BRUXELLES. Rue de la Gouttière, 17

**DEMANDE DE PERMIS UNIQUE:** Restaurer et rénover une maison unifamiliale**Avis conforme de la CRMS**

En réponse à votre courrier du 18/03/2025, nous vous communiquons l'**avis conforme défavorable** émis par notre Assemblée en sa séance du 02/04/2025, concernant la demande sous rubrique.

*De gauche à droite, coupes longitudinales et plan du rez-de-chaussée : situations existantes, projet 2024 et projet 2014, documents extraits des demandes respectives*

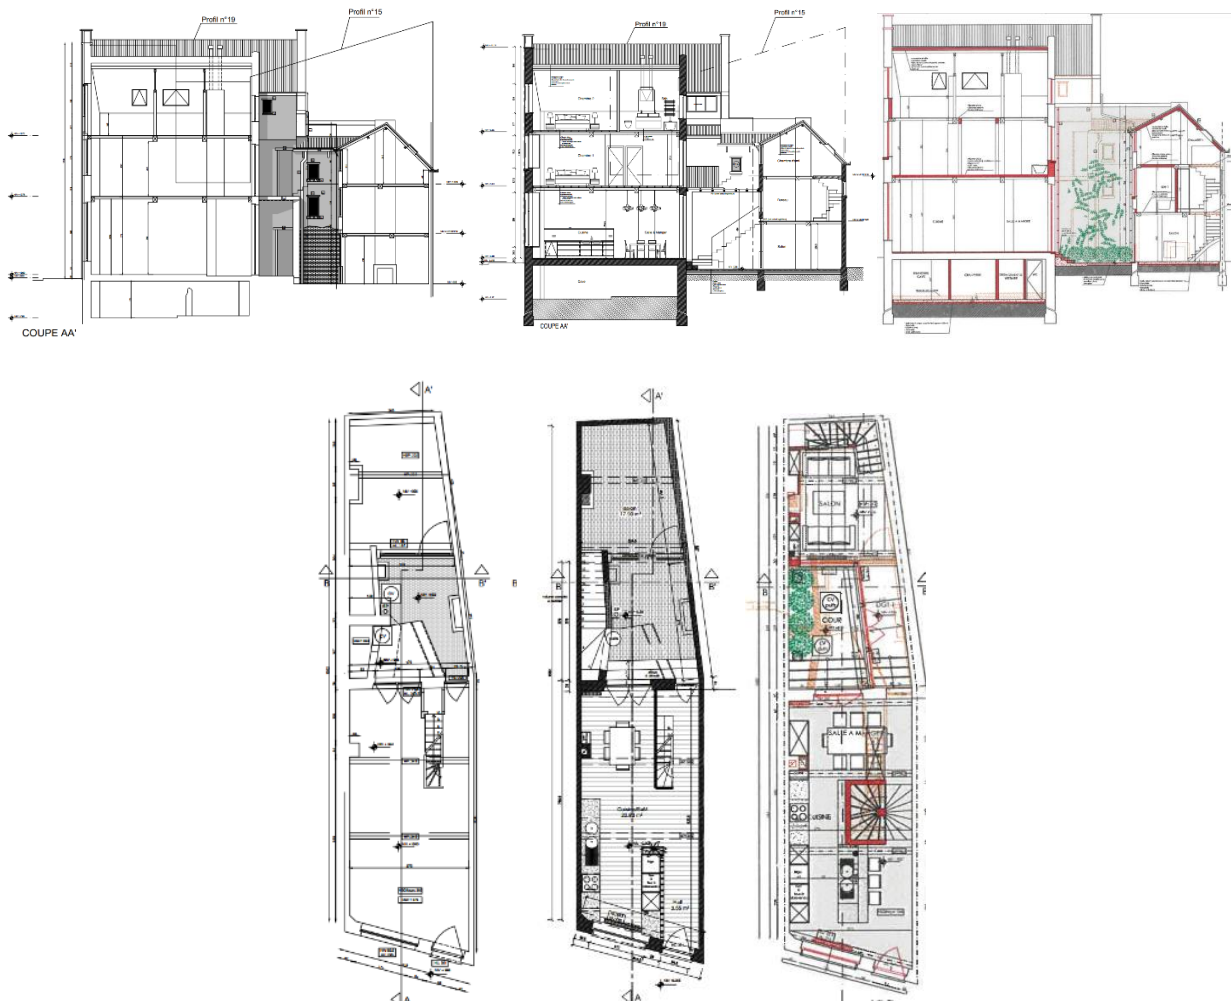
**La CRMS émet un avis conforme défavorable.** Elle encourage bien entendu la relance d'un projet de requalification après une longue période d'abandon, et souscrit à l'usage du bien en logement unifamilial, ce qui correspond à ses qualités typologiques et spatiales. Malheureusement, les modifications apportées au projet comparativement à la version du PU délivré en 2014 constituent un appauvrissement sur le plan patrimonial. Le projet, autorisé en 2014, présentait une organisation cohérente et rationnelle des espaces et des circulations, notamment grâce à la suppression des annexes dans la cour. Plusieurs options de 2014 sont aujourd'hui abandonnées, avec le maintien de plusieurs dispositifs architecturalement peu qualitatifs et, pour certains irréguliers d'un point de vue urbanistique. Cette nouvelle approche compromet tant la valorisation patrimoniale du bien classé que le bon aménagement des lieux et la fonctionnalité du futur logement. La Commission demande une révision significative des plans, en s'appuyant sur les principes d'intervention du permis précédent, qui constituait déjà l'aboutissement d'un long processus d'élaboration accompagné et encadré par la DPC et la CRMS (cf. historique du dossier) :

- libérer autant que possible l'espace de la cour,
- rationaliser les circulations verticales des maisons avant et arrière, dans le respect de leur implantation historique,
- préserver la composition des deux façades donnant sur la cour,
- organiser les cloisonnements dans le respect des structures portantes et des fermes anciennes.

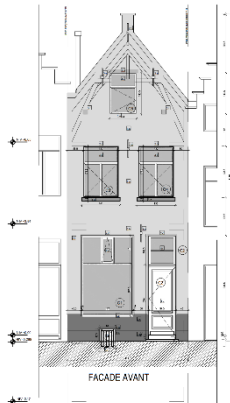
Les options de restauration de la façade, et l'adoption de l'état de 1980 comme période de référence sont acceptées du point de vue patrimonial. Cependant, la baie du rez-de-chaussée, intégrant une imposte avec ouvrant central, ne présente pas la même finesse que le châssis renseigné sur les photos de 1980. Pour éviter des profils visuellement trop impactant, les dessins devront être améliorés en optant soit pour une imposte qui s'ouvre dans son ensemble, soit pour l'intégration d'un châssis basculant au-dessus de la porte.
